OGGETTO: trasmissione parere n. 1107 CTVA del 7 dicembre 2012. Verifica di
assoggettabilità alla VIA porto di Mazara del Vallo - progetto di
realizzazione di una banchina e di un piazzale di sosta fiscale,
proponente ME.CA.NAV Srl (ex Il Carpentiere snc).

Parere n. 1107 del 07 dicembre 2012

Progetto	Verifica di Assoggettabilità VIA Porto di Mazara del Vallo - Progetto di realizzazione di una banchina e di un piazzale di sosta fiscale
Proponente	ME.CA.NAV S.r.l. (ex Il Carpentiere snc)

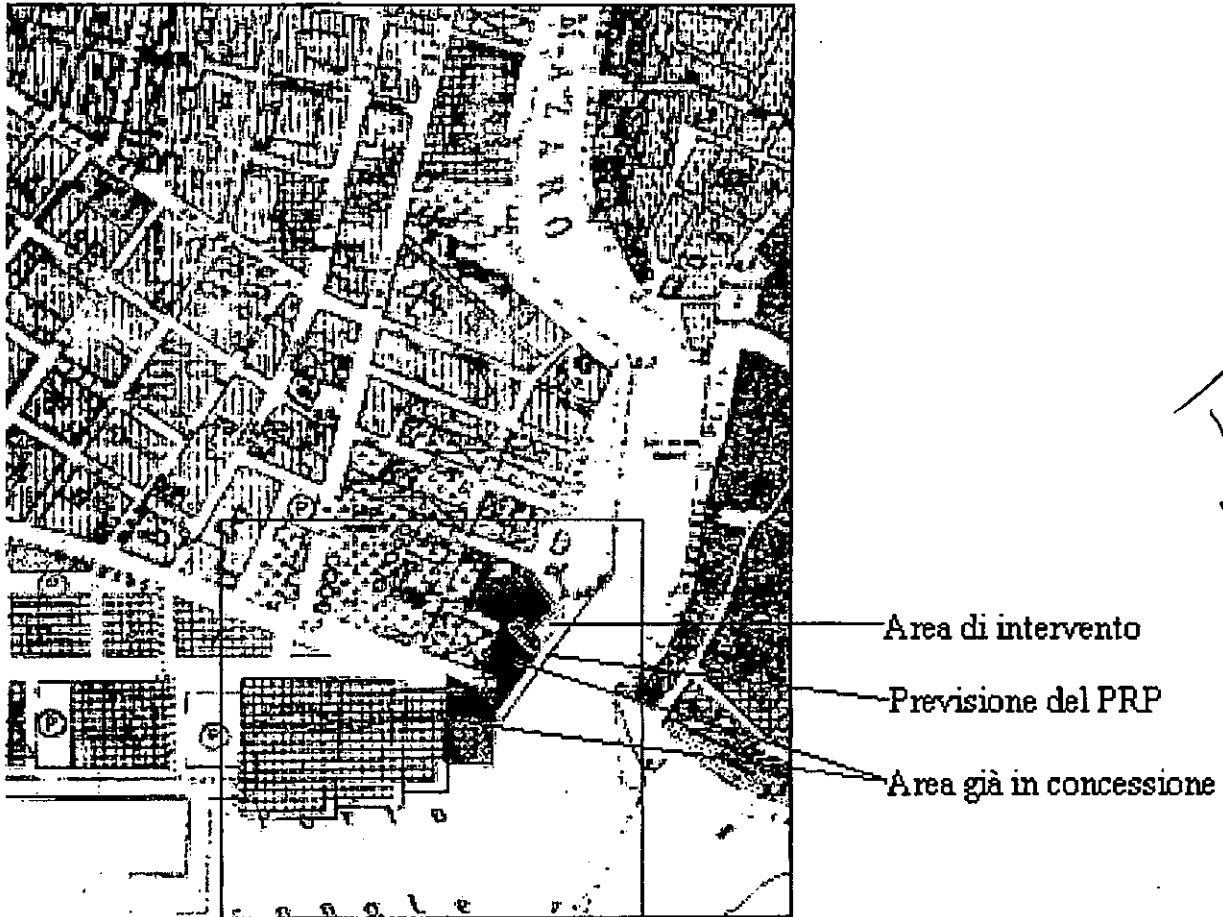
- L'area ricade in parte nelle particelle 315, 2863 e 2877 del foglio di mappa 188 all. A e fa parte della Concessione Demaniale Marittima n. 11/2002 Rep. 901;
- Si tratta di un'opera dalle dimensioni limitate che consiste nella rimozione di tre scali di alaggio e nella creazione di un banchinamento che verrà realizzato all'interno della linea segnata dal PRP e che si ricongiungerà all'altra banchina esistente e precedentemente realizzata dal cantiere;
- L'intervento proposto può considerarsi un allineamento con le ulteriori banchine esistenti nella foce del Fiume Mazaro, come evidenziato nella figura sottostante:
